OMNITRONIC KPA 212

FW

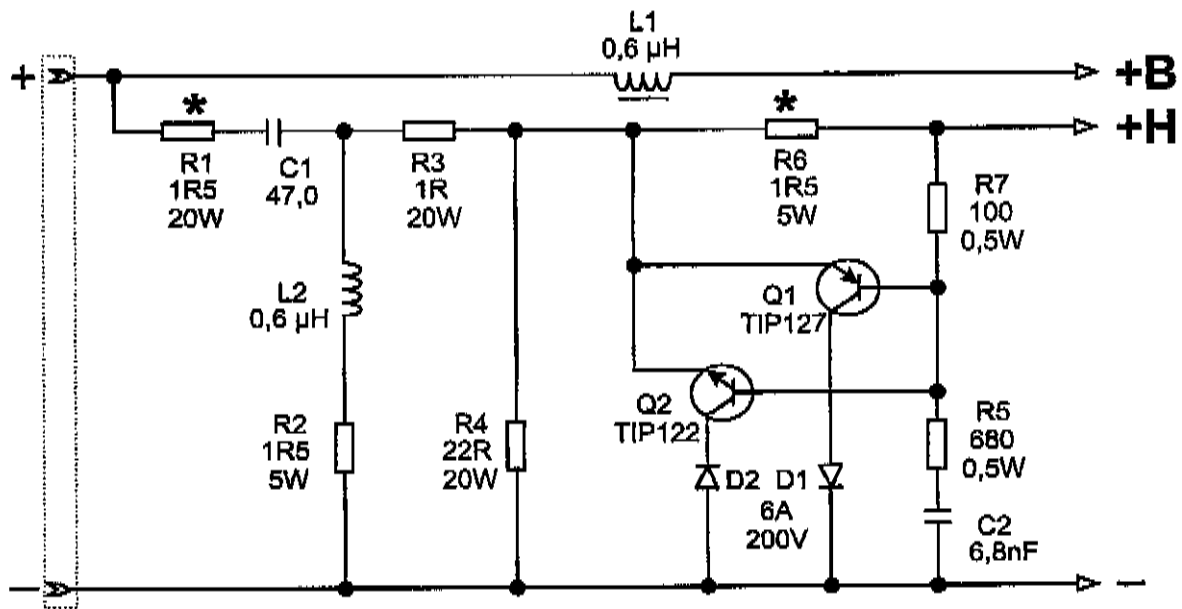
Ab 04.03.2003 Änderung:

Widerstand R1 1R5 20W wurde durch 1R5 30W ersetzt.

> > > R6 1R5 5W > > > > 0,75 Ohm 5W
